改善箇所説明図①

改善箇所説明図②

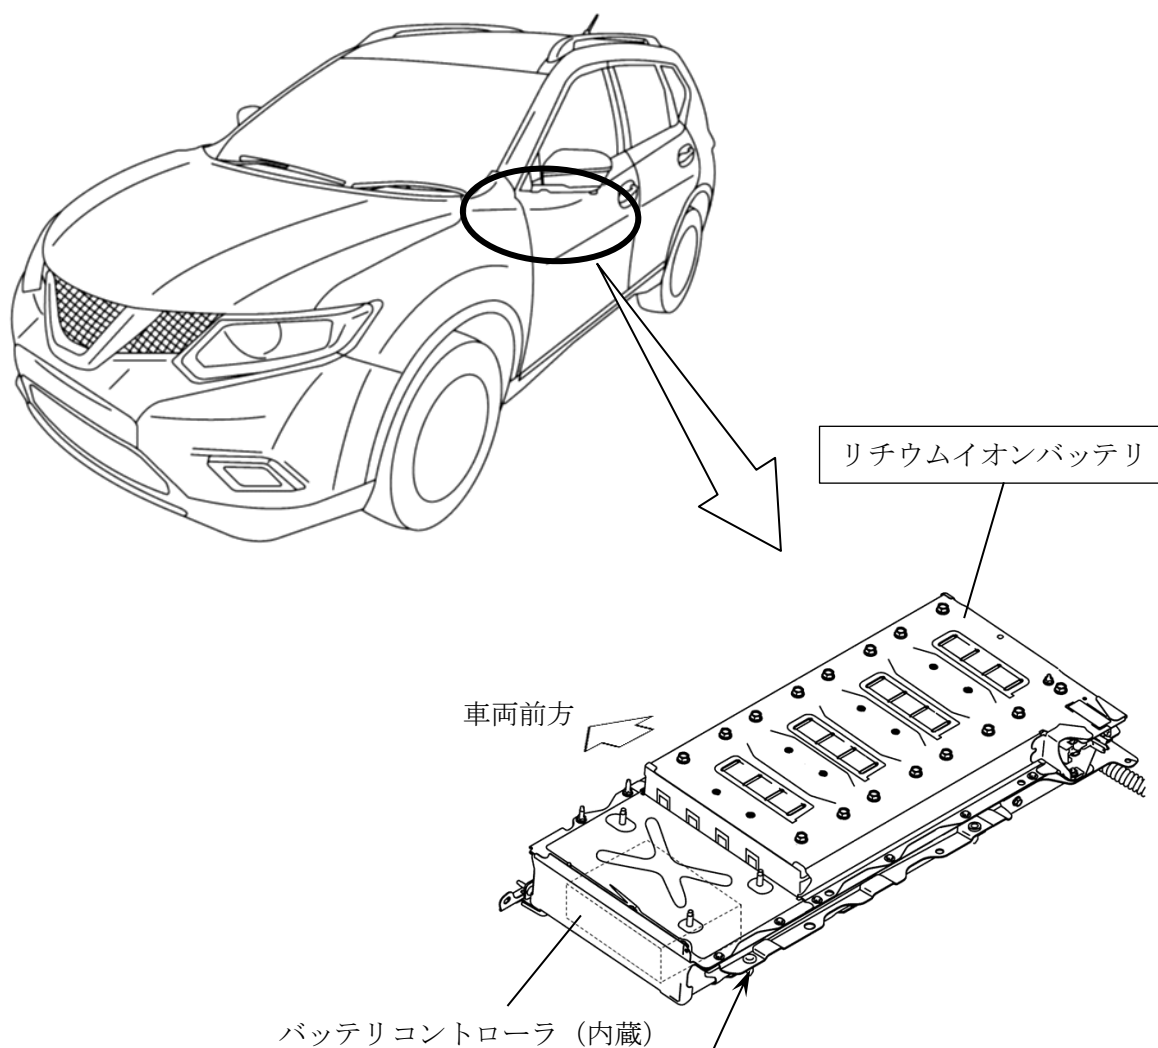
基準不適合発生箇所

ハイブリッド車のリチウムイオンバッテリーにおいて、バッテリーコントローラに接続するハーネスの検査方法が不適切なため、コネクタ端子の隙間が広がったものがある。そのため、そのまま使用を続けると、走行中の振動等により当該コネクタが接触不良となり、最悪の場合、走行中にエンジン及びモータが停止し、走行不能となるおそれがある。

改善の内容

全車両、当該リチウムイオンバッテリーを良品と交換する。

識別：銀色のシールをモデルナンバープレートの右横に貼り付ける。

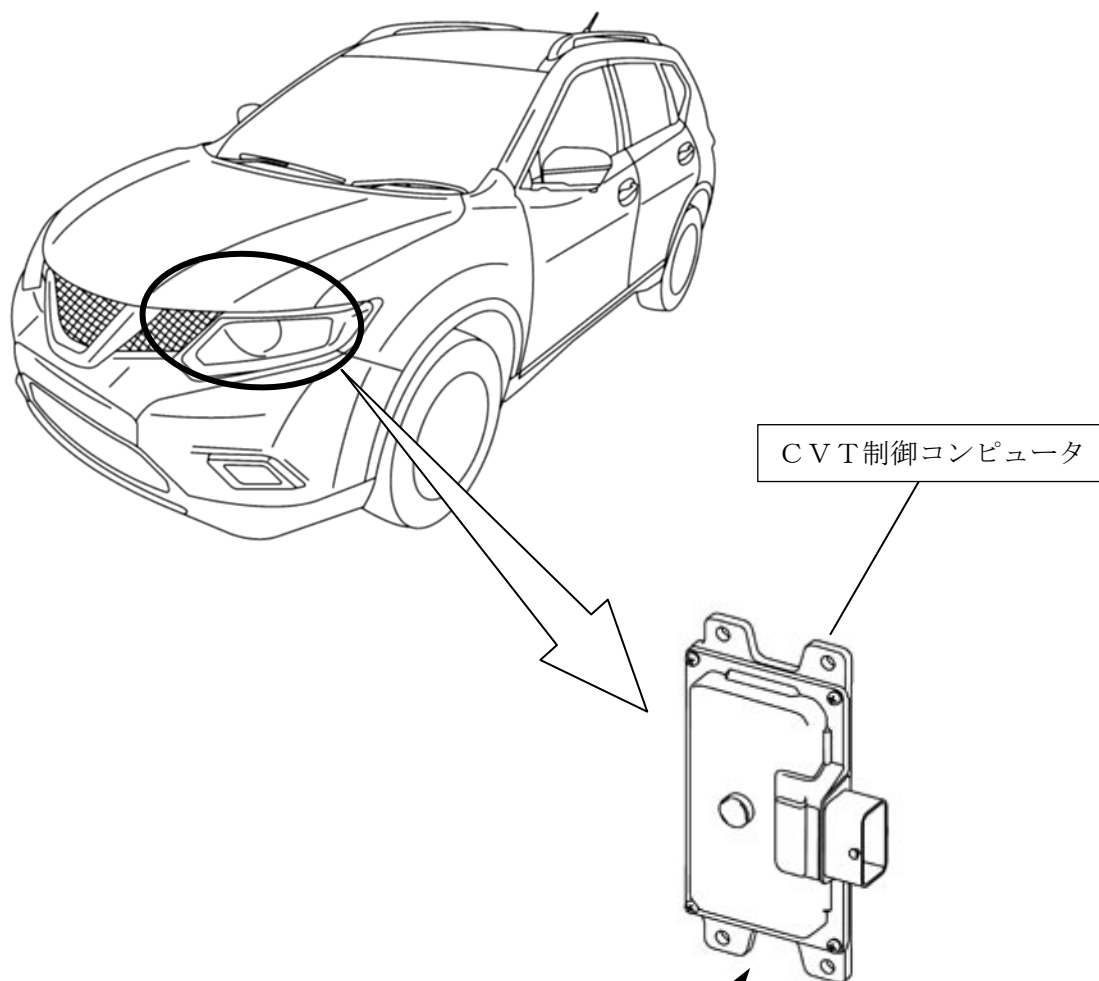
基準不適合発生箇所

ハイブリッド車のCVT制御コンピュータにおいて、プログラムが不適切なため、減速によるEVモード移行後に極低速走行を継続した場合、モータとCVT間の動力伝達に異常があると誤判定することがあり、警告灯が点灯してモータが停止し、走行不能となるおそれがある。

改善の内容

全車両、当該CVT制御コンピュータを対策プログラムに修正する。

識別：銀色のシールをモデルナンバープレートの右横に貼り付ける。
